1 Snitt konstruksjon amfi Sal 1

Rev.	Dato	Forfatter	Tekst	Sign.	Kontroll.
1	19.12.2025	NB	KE	A0	001

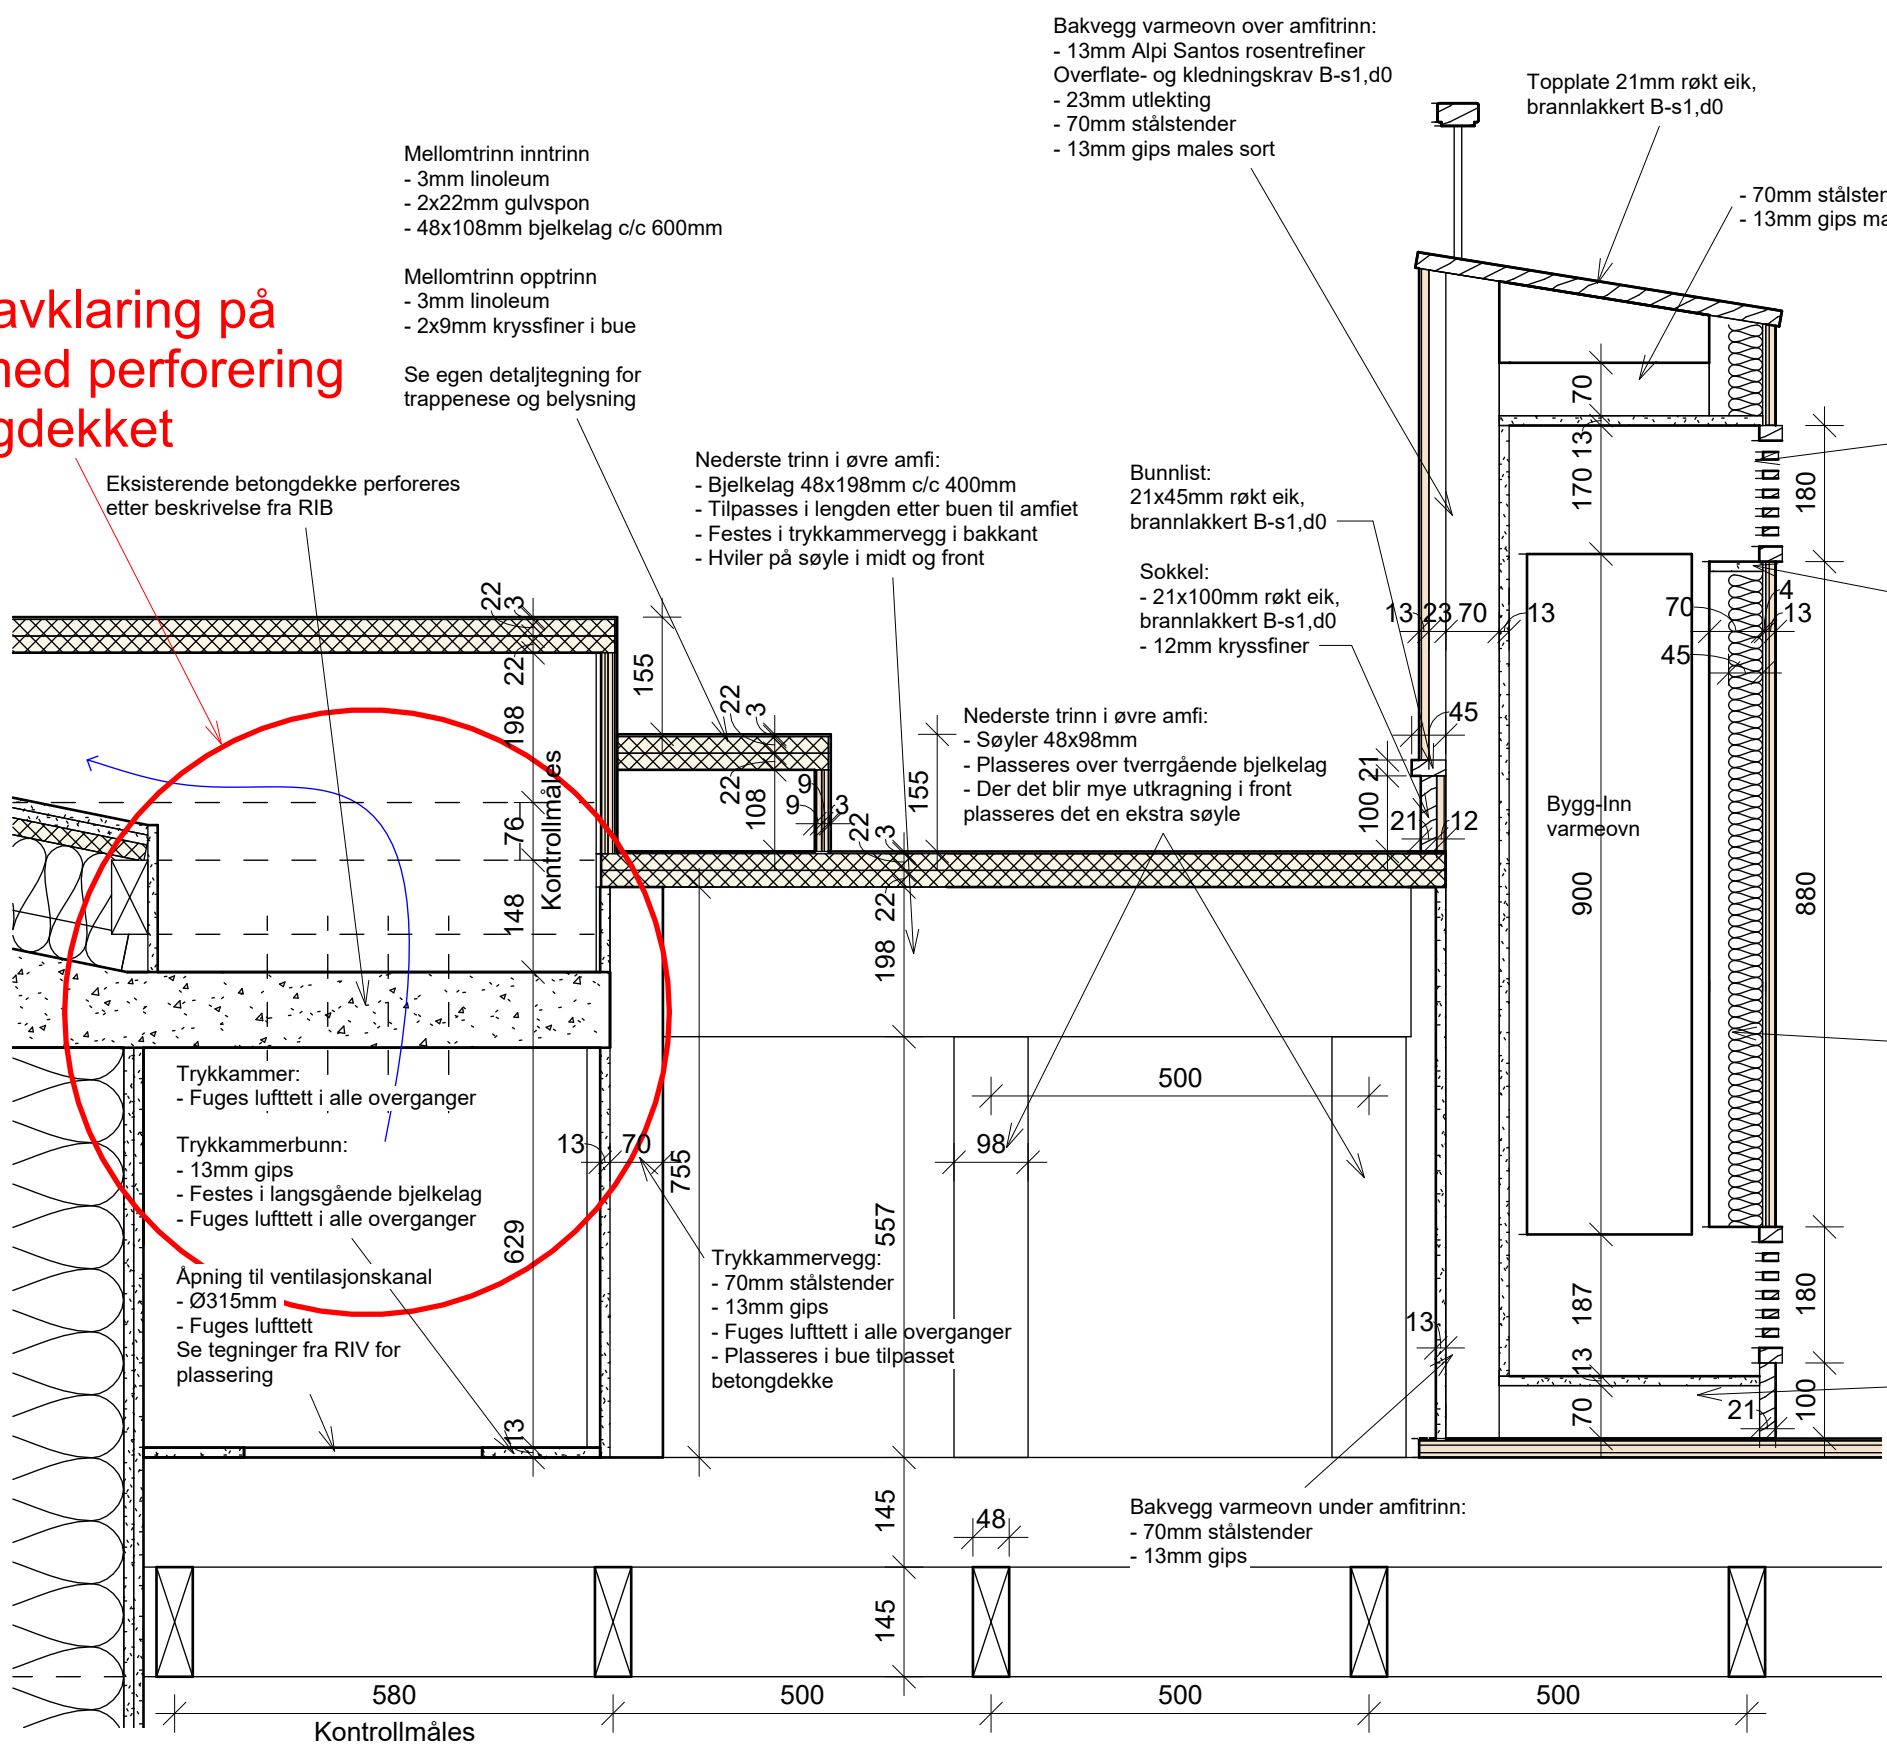
Mangler avklaring på løsning med perforering av betongdekket

4 Snitt konstruksjon trykkammer Sal 1

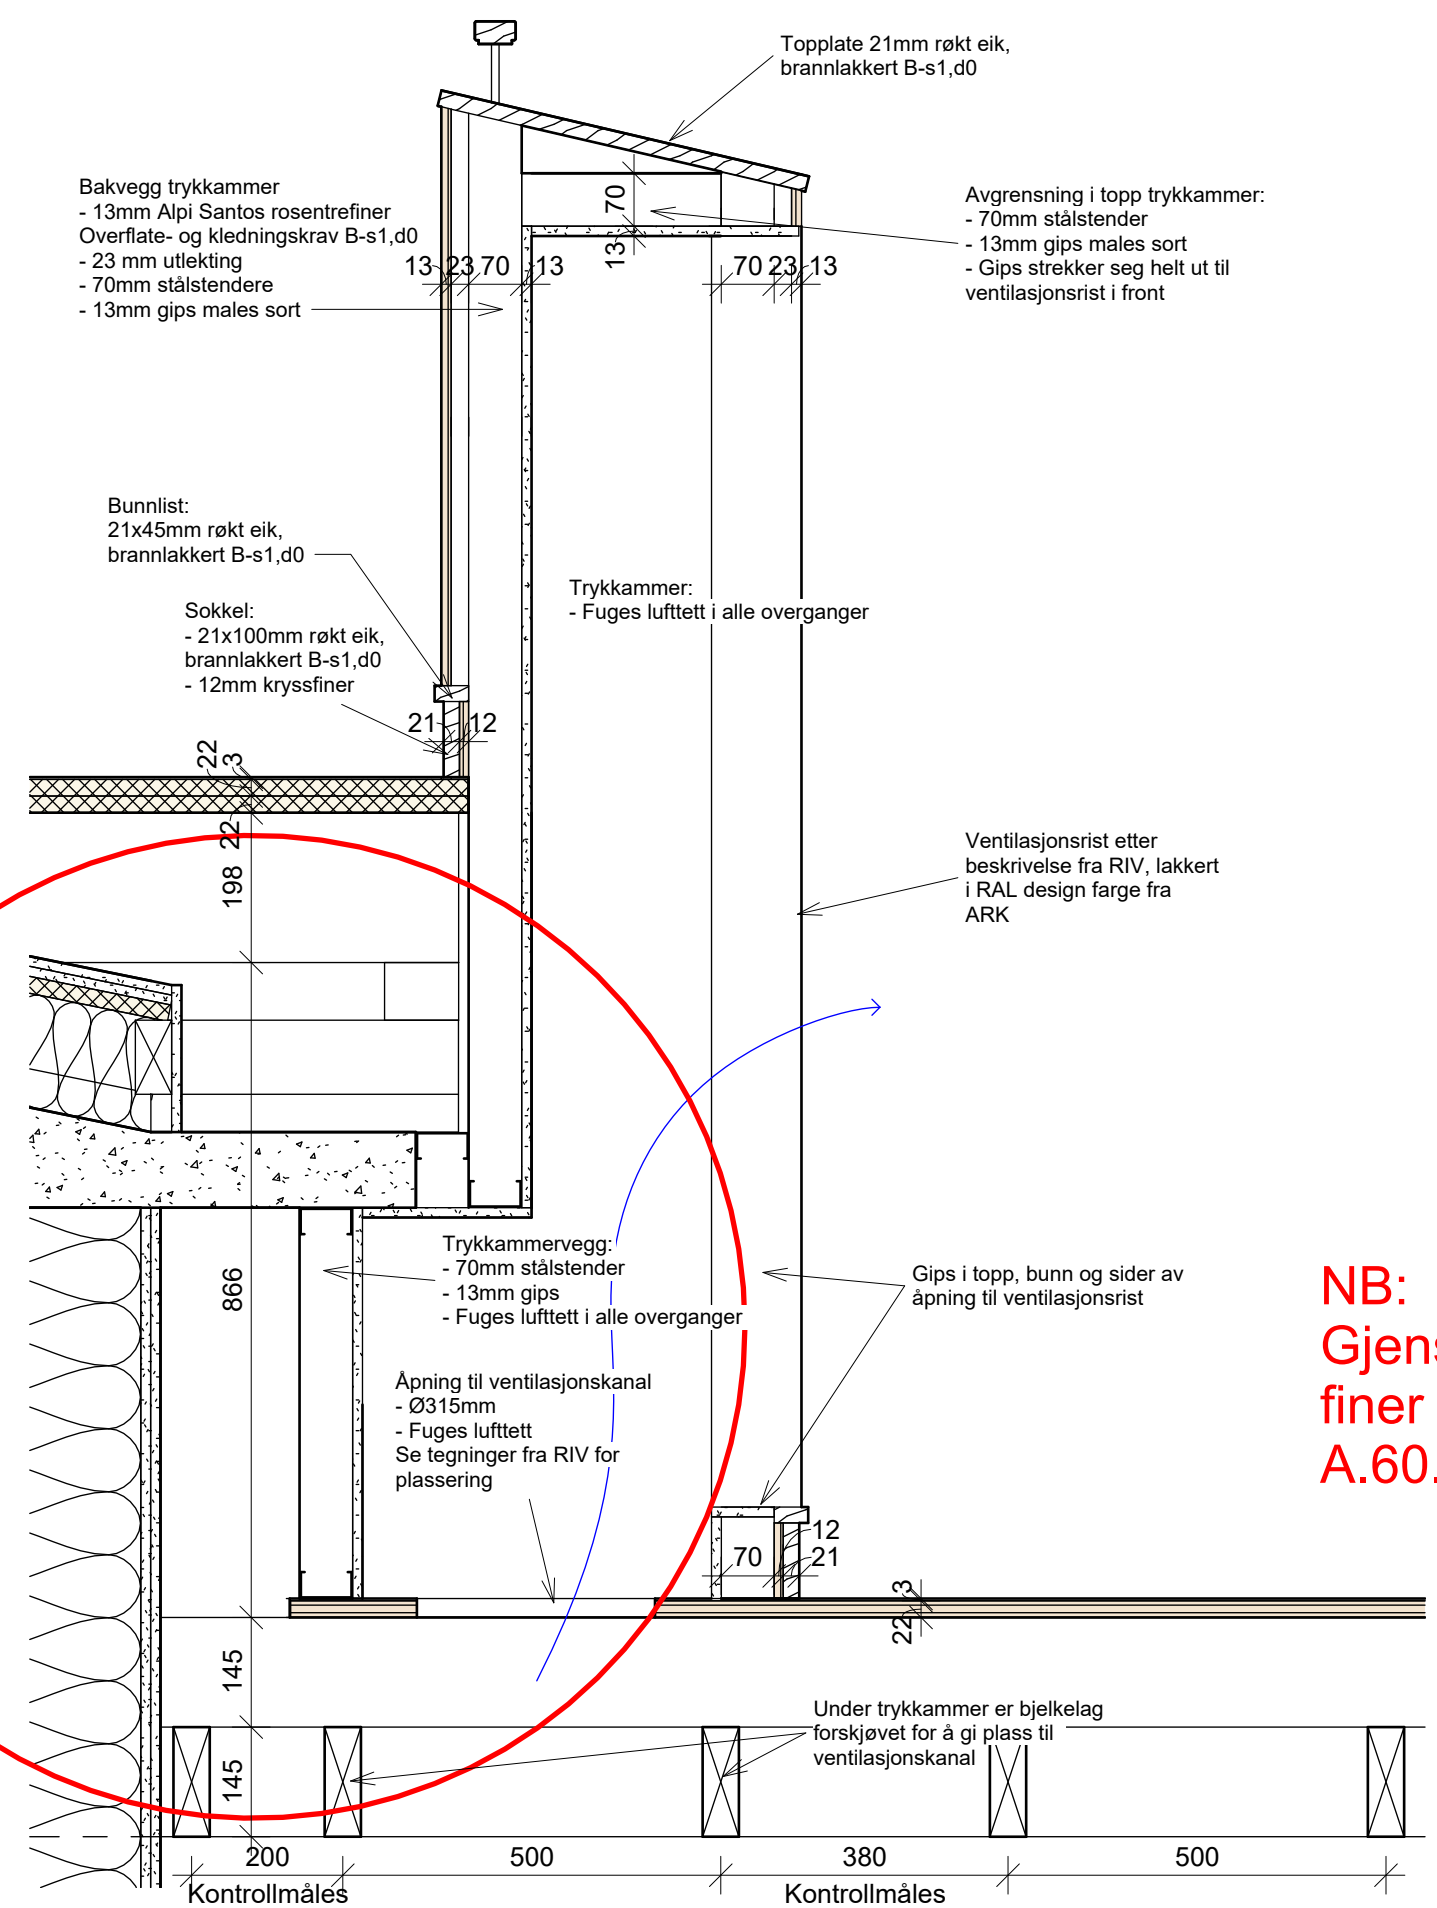
Mangler avklaring på løsning for luft til øvre amfi i dette området
